Förslag till detaljplan för Katterjåkk, del av Riksgränsen 1:6 m fl i Kiruna kommun

Handlingar daterade 2021-02-24 för samråd enligt 5 kap 11 § plan- och bygglagen
(PBL 2010:900)

SAMRÅDSYTTRANDE

Diarienummer
402-2577-2021

Figur 3. Terrängskuggning över området med raviner och befintliga vägar utritade.
(kso.lantmateriet.se)

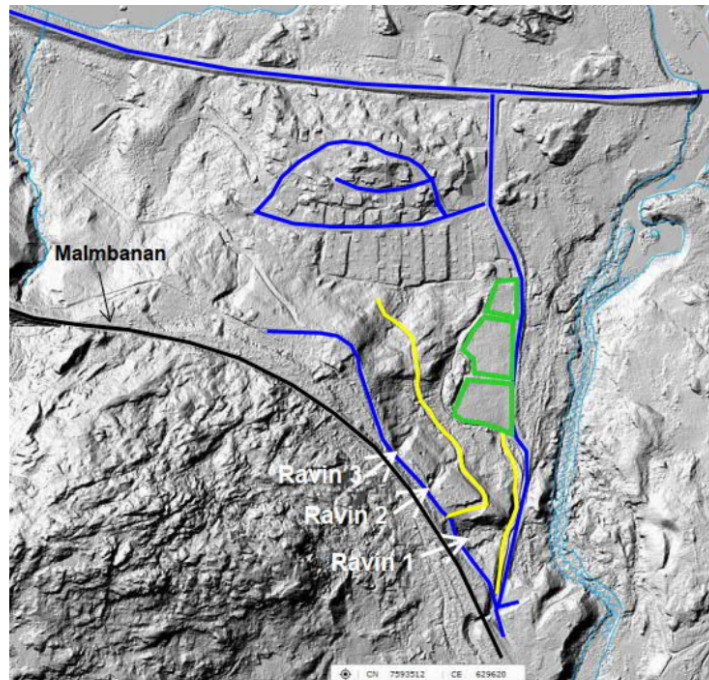
Enligt Länsstyrelsen finns motstridiga uppgifter i den geotekniska utredningen avseende stabiliteten för slänt- och ravinområdet norr om Malmbanan och ned mot planområdets sydligaste del (se inklippt karta från planbeskrivningen). På sidan 13 står att *"De planerade byggnationerna nedanför ravin 3 bedöms ligga inom riskområde för skred och rekommenderas inte upprättas i dess nuvarande utformning utan åtgärder eller kompletterande undersökningar"*. På sidan 14 står *"Södra delen av planområdet innehåller en mängd branta slänter där skred och ras kan uppstå. Slänterna bedöms dock i dagsläget vara stabila då riklig vegetation förekommer i slänterna och ravinerna"*. Länsstyrelsen anser att eftersom stabiliteten för slänterna inte är utredd genom stabilitetsberäkningar, kan det inte uteslutas att det finns förutsättningar för ras och skred som kan påverka planerad byggelse i områdets södra del. För att avgöra om det ens är möjligt att planlägga detta område för bebyggelse eller om det krävs förebyggande åtgärder, anser Länsstyrelsen att det krävs en stabilitetsutredning med lägst detaljerad utredningsnivå enligt SGI Rapport 68.

Det finns risk att den planerade kvartersgatan och parkeringen för räddningstjänsten nedanför ravin 1 påverkas av erosion och skred som kan uppstå i ravinen. Även klimatanalysen visar att ett skyfall med dagens klimatförhållanden kan innebära risk för erosion och skred. Länsstyrelsen anser att det krävs en detaljerad stabilitetsutredning även för detta område och att eventuella stabilitetshöjande åtgärder arbetas in i detaljplanen. Länsstyrelsen vill även betona att det av utredningarna framgår några viktiga delar avseende den södra delen av planområdet, som bör framgå av planbeskrivningen:

- inga schakter får utföras i släntfot inom området.
- vegetationen i slänter och raviner är viktiga för att motverka erosion och skred och därför måste det säkerställas att denna finns kvar eller ersätts med annat skydd omedelbart.
- det måste säkerställas att den avvattning som sker genom ravin 1 inte försämras.

Kommunen behöver ta fram de utredningar som krävs innan detaljplanen antas så att eventuella behov av åtgärder/restriktioner kan säkerställas i detaljplanen eller att planen utformas på ett sådant sätt att inga risker för människors säkerhet föreligger. Det är inte godtagbart att hänskjuta dessa frågor till senare detaljprojektering av området.
